Rapport d'analyse environnementale

**Projet d'amélioration de la route 175
entre l'entrée sud de la réserve faunique des Laurentides (km 84)
et le nord du lac Jacques-Cartier (km 144)
par le ministère des Transports**

Dossier 3211-05-348

Le 12 juin 2001

Figure 3 : Lac Sept Îles – Tronçon 4B (tracé choisi : A)

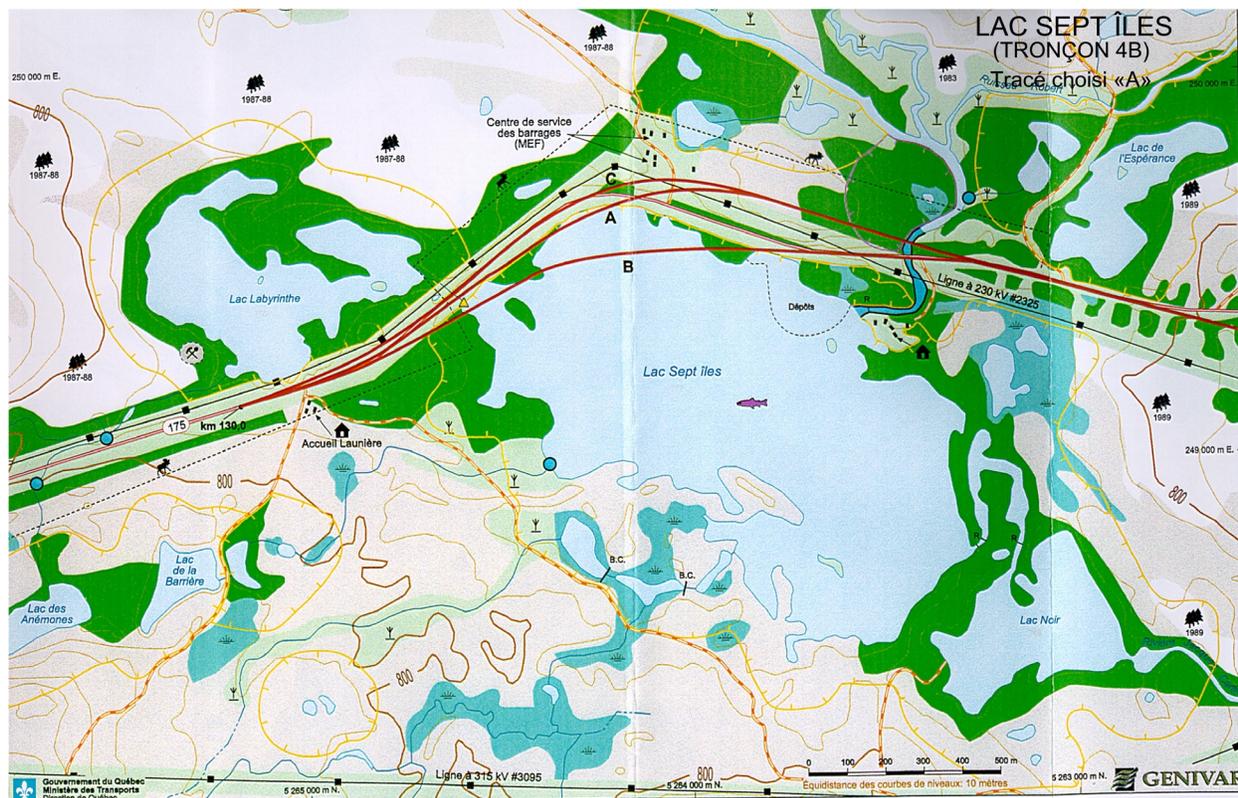
Par ailleurs, l'argumentation de l'initiateur selon laquelle l'obligation d'éviter les collines ne lui laissait pas le choix que d'empiéter dans les cours d'eau apparaît contradictoire. En effet, dans le tronçon 4A (lac Sept Îles), le tracé gruge profondément dans une colline, alors que certaines modifications de ce tracé pourraient permettre, selon nous, d'éviter cette colline presque en totalité, sans compromettre pour autant la sécurité routière. À l'opposé, le MTQ rejette une variante terrestre du tronçon 7 (lac Jacques-Cartier) sous prétexte de pentes abruptes et de déblais considérables et retient plutôt un tracé empiétant dans le lac sur une distance de 600 m.

En réponse à la première série de questions, l'initiateur a présenté 2 tracés supplémentaires dont le tracé B qui empiète encore plus dans le lac Sept Îles que le tracé proposé initialement, tel que présenté à la figure 3.

Dans la seconde série de questions, le Ministère interrogeait l'initiateur sur la possibilité de fusionner une partie des tracés A et C pour éviter les empiètements et en soulignant que le tracé C occupait déjà une bonne partie du parcours de l'emplacement actuel de la route. À cette question, l'initiateur soutient que pour pousser l'exercice plus loin de façon crédible, des relevés précis de terrain sont nécessaires et que ceux-ci ne seront disponibles qu'au moment de la réalisation des plans et devis.

Dans ce contexte et eu égard aux mesures d'atténuation C-7 et P-12 auxquelles l'initiateur fait allusion dans sa lettre du 12 avril 2001, le tracé A fera l'objet d'une optimisation finale par le MTQ, dont la performance devra être évaluée lors des autorisations qui seront émises par le Ministère en vertu de l'application de l'article 22 de la Loi sur la qualité de l'environnement.

Les tracés à l’intérieur des tronçons 4A (lac Sept Îles), 4B (lac Sept Îles) et 5 (Le Relais) sont également acceptables sous réserve d’une optimisation faite dans le cadre de l’élaboration des plans et devis et en se limitant, pour les tronçons 4B et 5, notamment à la largeur requise dans l’application des mesures d’atténuation concernant les aménagements paysagers sur les remblais qui sont discutés à la section suivante.

Figure 4 : Le Relais - Tronçon 5 (tracé choisi : A)

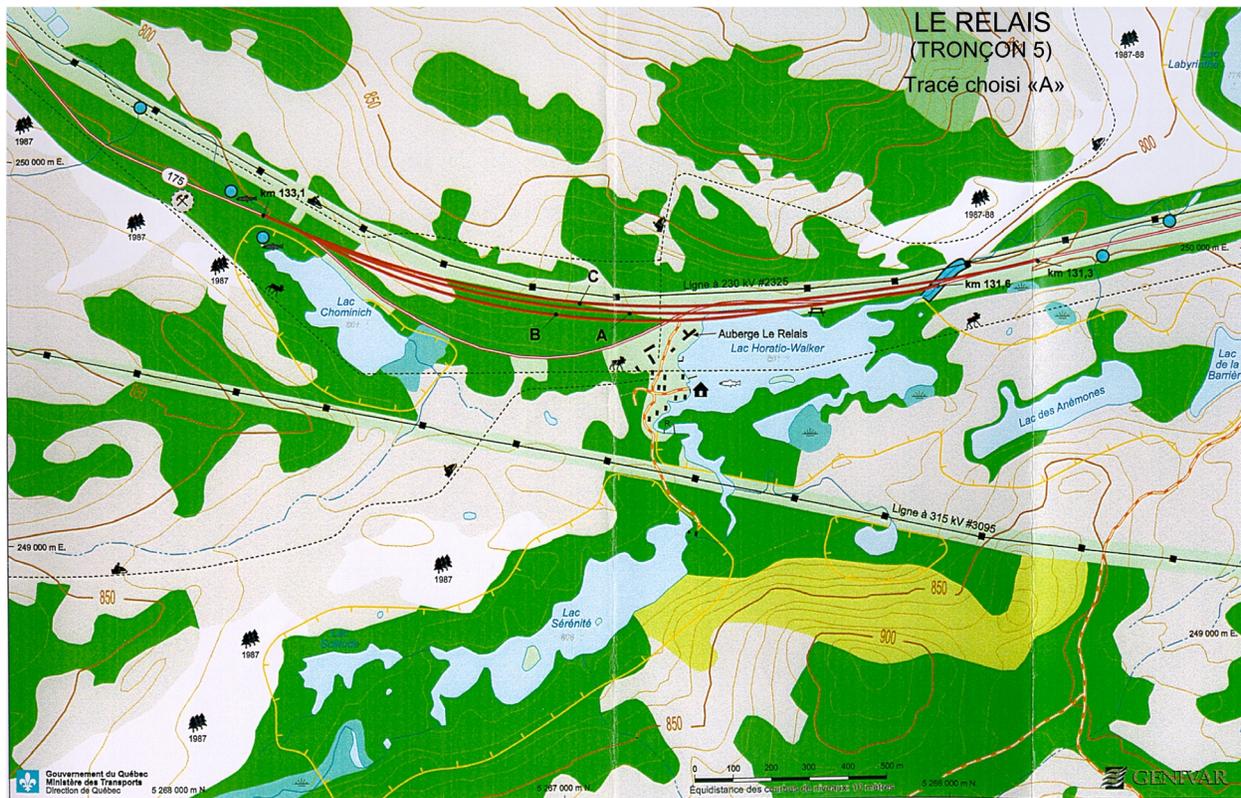
À l'instar du tronçon 4B, l'initiateur a présenté pour ce tronçon 2 nouvelles variantes de tracés dont l'une, le tracé B, amplifie considérablement l'empiètement dans le lac Horatio-Walker et se rapproche davantage des installations de l'auberge Le Relais (figure 4). Sous la rubrique « Critères d'analyse », l'initiateur mentionne que dans ce tronçon, le tracé C – qui n'empiète pas dans le lac – nécessiterait le déplacement de 4 pylônes d'énergie électrique, ce qui, d'après lui, représente une contrainte majeure. La nécessité de déplacer ces pylônes n'est toutefois pas étayée.

Tout comme dans le cas précédent et eu égard aux mêmes mesures d'atténuation, le tracé A fera l'objet d'une optimisation dont la performance devra être contrôlée par le Ministère dans le cadre de la délivrance des certificats d'autorisation exigés en fonction de l'application de l'article 22.

Figure 5 : Lac Jacques-Cartier - Tronçon 7 (tracé choisi : A)

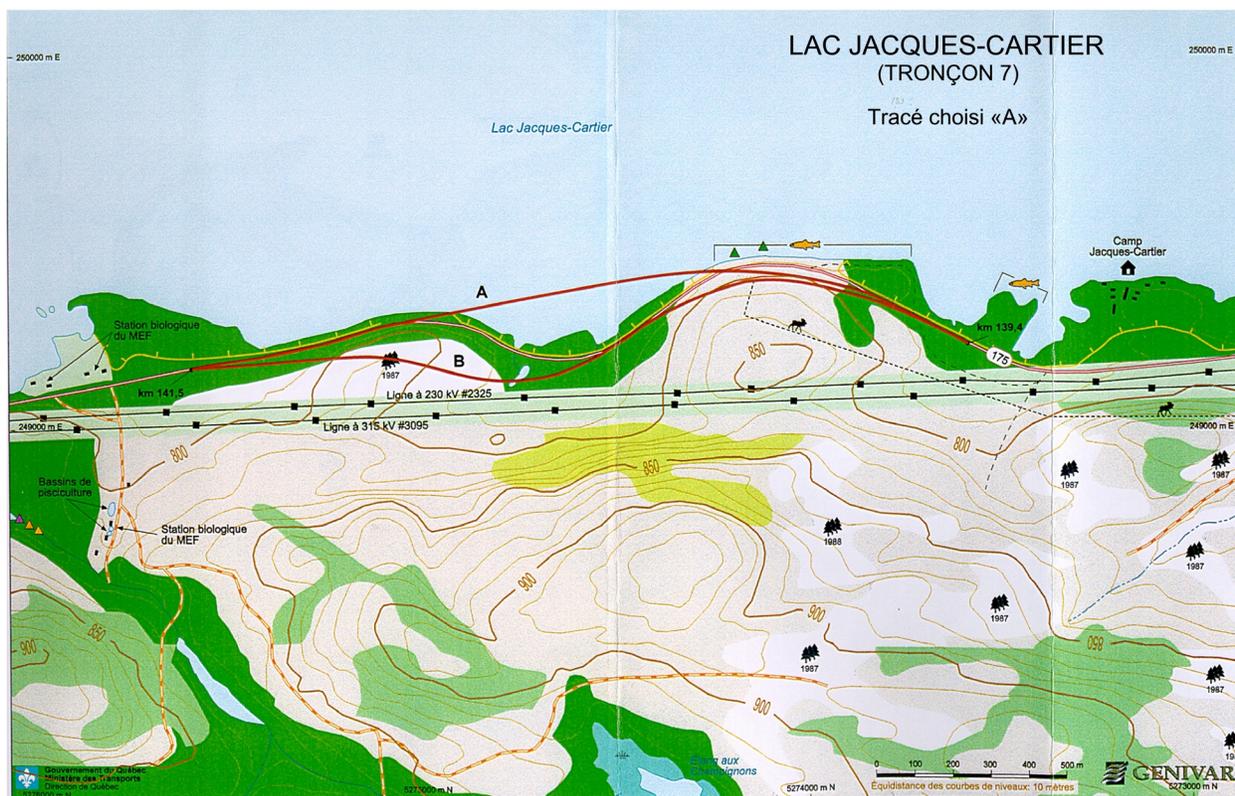
Pour ce tronçon, le Ministère avait proposé à l'initiateur l'examen de deux variantes en sus du tracé présenté dans l'étude d'impact. Rappelons que ce tracé traverse une baie du lac Jacques-Cartier et constitue un empiètement majeur sur une distance d'environ 600 m.

L'initiateur a examiné une seule de ces 2 variantes de tracé, qu'il a désigné sous le nom de tracé B. Dans son évaluation, il en est arrivé à identifier le tracé A, tracé choisi initialement comme le tracé préférable (figure 5). L'initiateur n'a donc pas examiné la variante proposée passant du côté ouest de la ligne électrique, et ce, sans présenter les raisons pour lesquelles cette variante a été écartée.

Cette variante que nous appellerons variante C, apparaissait a priori préférable à la variante B et peut-être même à la variante A, car elle évite tout empiètement dans le lac et semble permettre un tracé rectiligne sans courbes raides tout en évitant l'utilisation d'une grande quantité de remblais. Selon nous, l'analyse comparative aurait dû davantage porter sur les variantes A et C plutôt que sur les variantes A et B. De plus, la variante C permettait de rencontrer le mieux les objectifs de la Politique de protection des rives, du littoral et des plaines inondables. En ne procédant pas à l'évaluation de la variante C, l'initiateur privait ainsi le MENV d'une information qui apparaissait nécessaire pour déterminer la variante de moindre impact.

- ▶ Le promoteur n'a pas démontré clairement que la variante retenue représente vraiment la seule alternative possible et qu'aucune autre alternative n'est envisageable. Sur plusieurs aspects (économique, technique, environnemental), le promoteur conclut à l'impossibilité de réaliser la variante C sans avoir vraiment étayé sa preuve (absence de plans, de volumes de déblais, etc.). À la lecture et à l'analyse de ces informations, un doute sérieux subsiste dans l'esprit de plusieurs analystes ;

- ▶ le tracé retenu par le promoteur ne respecte pas l'esprit de la Politique de protection des rives, du littoral et des plaines inondables, notamment un de ses objectifs, soit de « *prévenir la dégradation et l'érosion des rives, du littoral et des plaines inondables en favorisant la conservation de leur caractère naturel.* » ;

- ▶ le tracé proposé ne respecte pas l'esprit de l'article 35 du Règlement sur les normes d'intervention dans les forêts du domaine public qui stipule que « *lorsqu'une personne construit un chemin traversant un lac ou une baie d'un lac, elle doit construire un pont* », l'intention ou l'esprit de cette démarche étant de préserver le caractère naturel des plans d'eau ;

- ▶ tel que mentionné initialement (page 15) concernant les critères ayant servi au choix des tracés, l'initiateur a établi « *qu'il n'y aurait aucun déplacement de tours d'électricité* » mais sa liste de critères ne comporte aucune disposition pour éviter les cours d'eau. Il faut reconnaître qu'un critère à caractère aussi limitatif ne peut faire en sorte que de diminuer considérablement la marge de manœuvre pour élaborer des variantes de tracés permettant notamment d'éviter les plans d'eau ;

- ▶ des mesures de compensation ont été négociées par le promoteur sur la base d'un tracé unique avant même que l'étude d'impact ne soit déposée et sans aucune consultation avec la Direction des évaluations environnementales. Or, ces mesures de compensation n'auraient dû être proposées qu'en dernier recours, c'est-à-dire seulement après avoir examiné diverses alternatives et déterminé que le promoteur n'avait vraiment d'autre choix que d'empiéter dans le lac. De telles mesures de compensation sont généralement utilisées dans les cas où il est impossible d'atténuer les impacts d'un projet sans compromettre sa viabilité, ce qui n'a pas été démontré, tel que mentionné ci-haut, à partir de l'information fournie. La méthode utilisée par l'initiateur dans l'examen et le choix de tracés à l'intérieur du tronçon 7 est donc très discutable et la démonstration incomplète et peu convaincante.

Le tracé du tronçon 7 proposé par l’initiateur apparaît toujours problématique pour l’équipe d’analyse. En fait, la prise de décision pour le ministre doit reposer sur la capacité de porter un jugement éclairé sur une situation. Dans le cas présent, autoriser le tracé proposé impliquant un empiètement d’une telle importance sans avoir l’assurance qu’il aurait pu être évité pourrait même constituer pour le Ministère, un dangereux précédent. L’équipe d’analyse recommande qu’une analyse comparative plus étayée sur les variantes possibles de tracés soit réalisée par l’initiateur et transmise au MENV avant de se prononcer sur l’acceptabilité du tracé retenu.

Au terme de l'analyse, l'équipe considère que le tronçon 7 doit faire l'objet d'une autorisation subséquente lorsque l'initiateur aura transmis au MENV une analyse comparative plus étayée sur les variantes possibles de tracés permettant d'éliminer ou de minimiser l'empiètement dans le lac Jacques-Cartier. Quant aux tronçons 1 à 6, ceux-ci sont jugés acceptables sur le plan environnemental sous réserve de l'application des conditions suivantes :
